Landesdirektion Sachsen
– Referat Raumordnung –
Stauffenbergallee 2
01099 Dresden

Radeburg, den 3.11.2025

Betreff: Stellungnahme im Rahmen der Raumverträglichkeitsprüfung (RVP) zum Vorhaben „Elbe-Oberlausitz-Leitung, Abschnitt Großenhain/Nord – Altwilschdorf“ – Anregung zur Prüfung einer Kombinationsvariante „**D plus A**“

Abbildung: Vom „Sammelpunkt der Trassen B, C und D südlich Ebersbach Übergang zur Trasse A (rot) an der A23 umgeht viele Konfliktpotentiale, Konfliktpunkte und Schutzgüter.

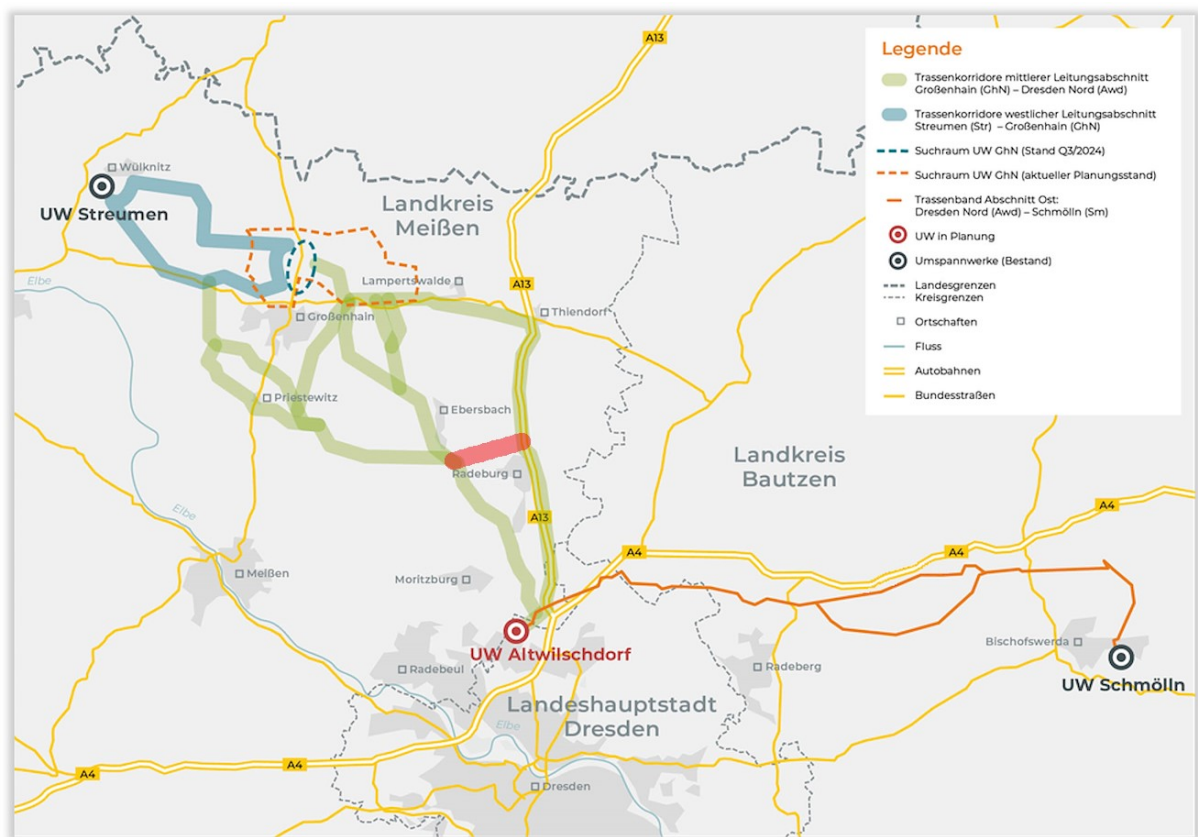
Vorgeschlagener Verlauf („D plus A“): Vom **Knotenpunkt der Varianten B–D** verläuft die Trasse **über die S91 zwischen Techertschlucht und Lindenberg**, **quert die Röder nördlich der Firma Megger und südlich des Zeisigbuschs** (kleinflächiger Konfliktpunkt), **kreuzt die BAB 13 Richtung Osten** und **führt anschließend hinter dem Stausee Radeburg über freies Feld**.

- Die in **TKS 4** für Korridor A aufgeführten roten Konflikte **BLP** (Bauleitplanung) und **WA** (Wald) **entfallen bzw. werden umgangen**, weil die Verbindung **erst hinter** den kritischen Abschnitten die BAB-Richtung Osten quert. Somit entfallen alle Schutzgüter und Konfliktpunkte entlang der B98.

- Der **schutzgebietsdichte Raum östlich der A13 zwischen Radeburg und Thiendorf** (u. a. LSG Zschornaer Teichgebiet, LSG Mittlere Röderaue/Kienheide, teils mit SPA/FFH-Bezug) wird **nicht** in Anspruch genommen.
- Der **Moritzburger Raum** (LSG Friedewald / Moritzburger Kleinkuppenlandschaft inkl. SPA/FFH) wird **umgangen**.
- **Siedlungen** wie Volkersdorf, Bärnsdorf, Berbisdorf und Bärwalde werden **weitgehend entlastet**; die Trasse verläuft **östlich der BAB 13** weitgehend **fern bewohnten Gebiets**.
- **Tourismus und Naherholung** (z. B. Waldteiche, Wochenendsiedlung Cunnertswalde, Bärnsdorfer Großteich mit Fasanenschlösschen und Leuchtturm, Frauenteich / Fernwanderweg) werden **nicht berührt**.

Abbildung: von mir hervorgehoben das überlange Trassenkorridorsegment 4

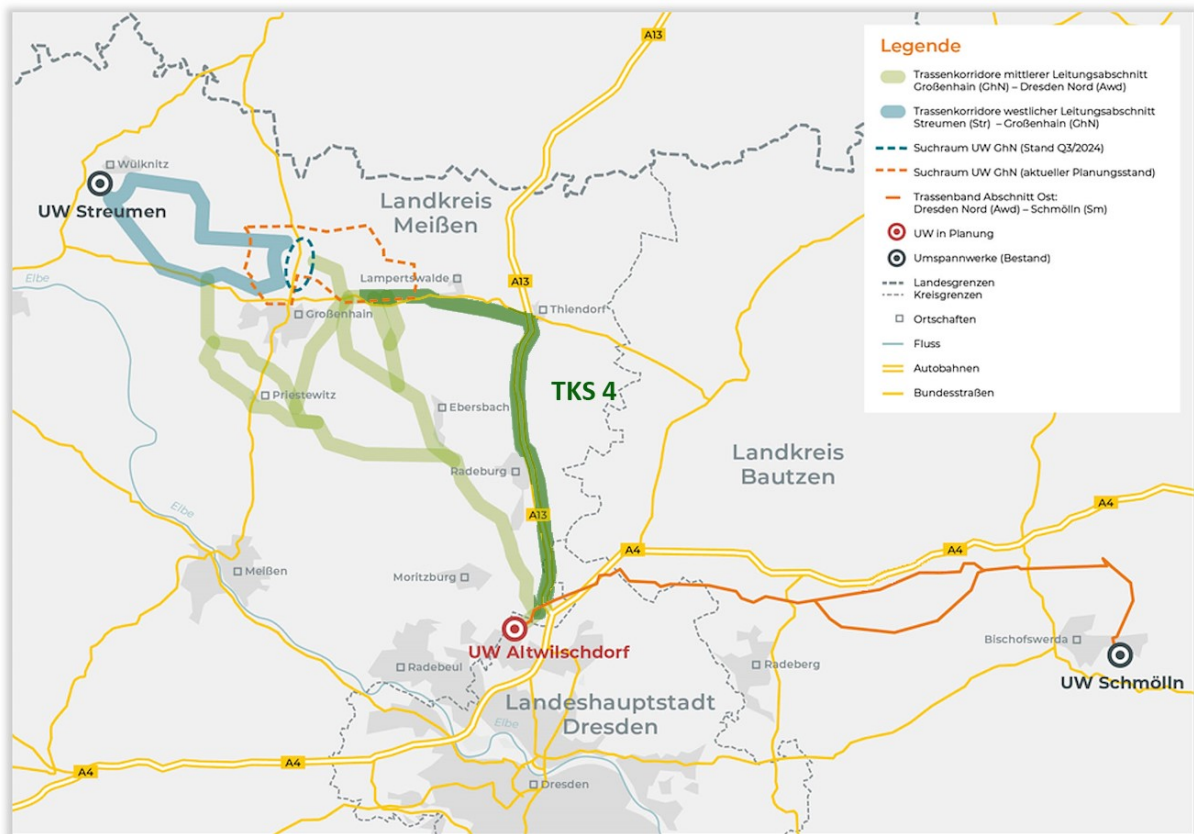
Korridor A enthält mit **TKS 4** das **längste** Einzelsegment des gesamten Untersuchungsraums. Dadurch sammelt A **methodisch bedingt** überproportional viele Konfliktpunkte. Mit der Variante „D plus A“ entfallen **TKS 1–3** vollständig; **TKS 4** wird **verkürzt** und **kritische Unterabschnitte** werden **umgangen**. **TKS 5** ist bei allen Varianten enthalten (insbesondere in der Vorzugsvariante D7), jedoch **nicht überall gleichwertig bilanziert**.

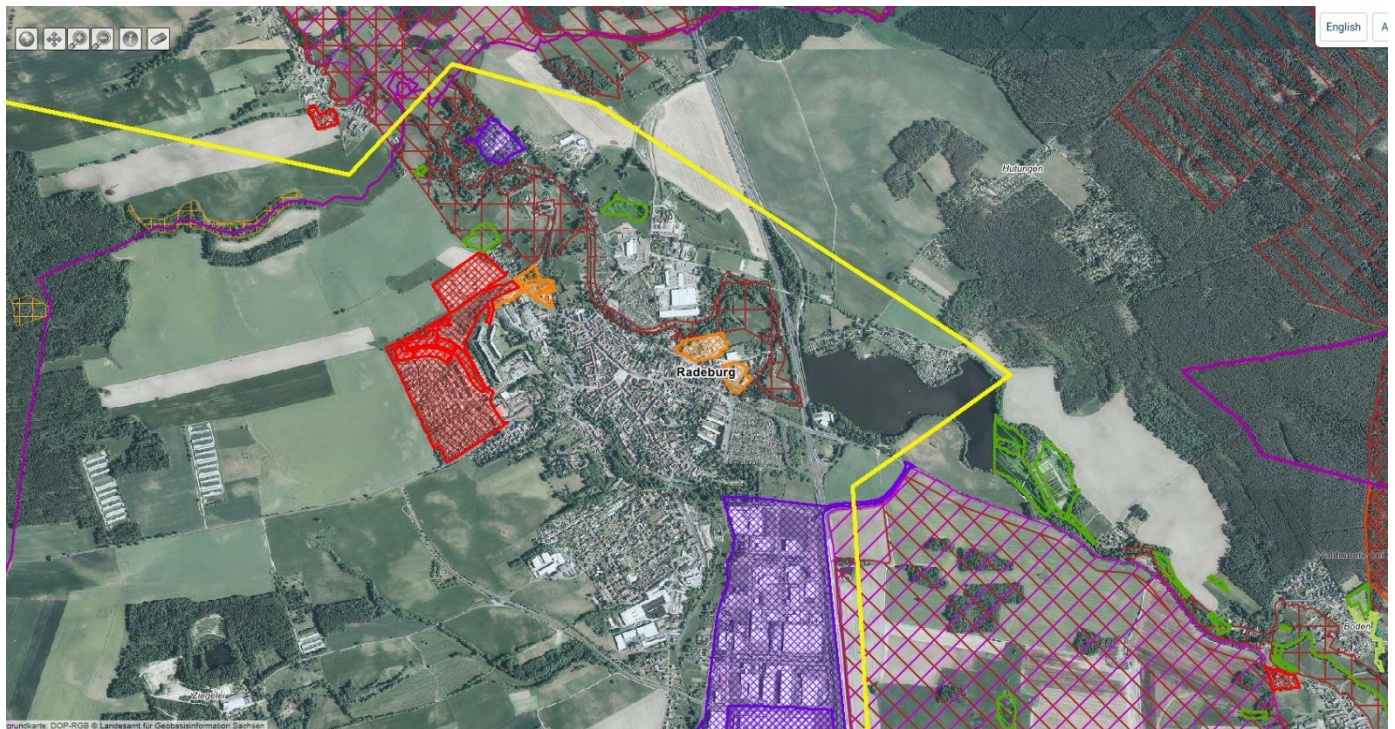
- **Mutmaßlich formaler Fehler zum Nachteil des Korridor A:** Bis zum Kapitel 6 Erläuterungsbericht ist der TKS 5 Bestandteil aller vier Korridore (A,B,C und D), im Kapitel 8 durch „Ergebnis Volkersdorf“ nur noch Bestandteil von Korridor A. Da es sich um dasselbe TKS handelt ist das nicht plausibel (svglw. Korridorvergleich unter 6.2. auf Seite 93 und Korridorvergleich unter 8.2. auf Seite 107.) Dadurch entsteht in Tabelle 19 S. 108 ein falsches Bild zum Nachteil von Korridor A. (siehe Abbildung)

Abbildung: „Ergebnis Volkersdorf“ „löscht“ TKS 5 bei B, C und D. Dies muss dann auch für Korridor A gelten.

Potentieller Trassenverlauf im Korridor „D plus A“ mit maximierter Umgehung von Konfliktschwerpunkten. Karte: Geoportal Landkreis Meißen (Bild zur Quelle verlinkt)

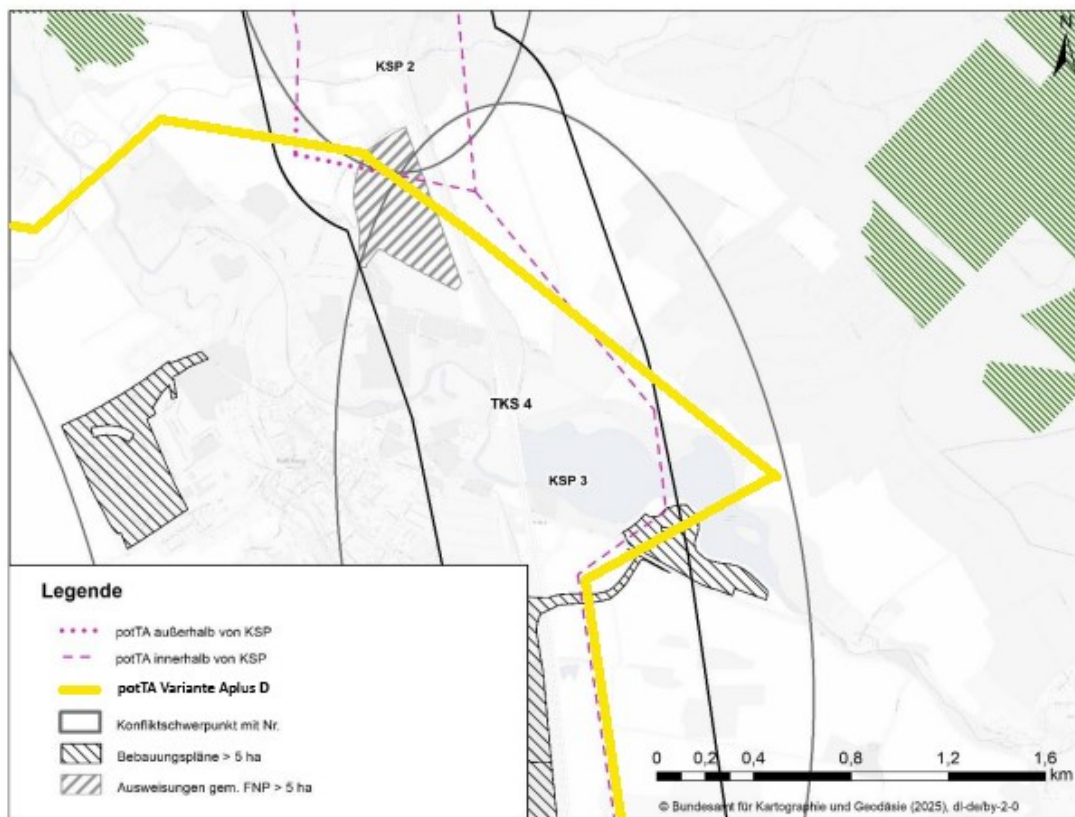
- **BLP K03 „Sondergebiet Agri-Photovoltaikanlage Radeburg“:** Querung durch die potenzielle Trassenachse; ein Maststandort ließe sich **planerisch vermeiden**. Der Planstatus ist **steuerbar**, eine **Konformität** kann **durch Plananpassung** hergestellt werden.

- **BLP K11 „Gewerbefläche (FNP) nördlich Radeburg“: Keine Bebauung und kein aufgestellter B-Plan;** auch hier ist eine **Planfortschreibung** zugunsten einer Trassenlösung **möglich**.

Schlussfolgerung: Diese BLP-Konflikte sind **nicht per se unüberwindbar**. Mit der „D plus A“-Führung **östlich der BAB 13** werden sie **weitgehend obsolet** bzw. sind **planerisch lösbar**.

„Nicht herstellbare Konformität“ zu anderen Plänen? Die Potentiellen Trassenalternative (potTA) in diesem Abschnitt einschl. „D plus A“ in Bez. auf B-Pläne und Flächennutzungspläne. (Quelle: Raumverträglichkeitsstudie Abb. 4 – bearbeitet)
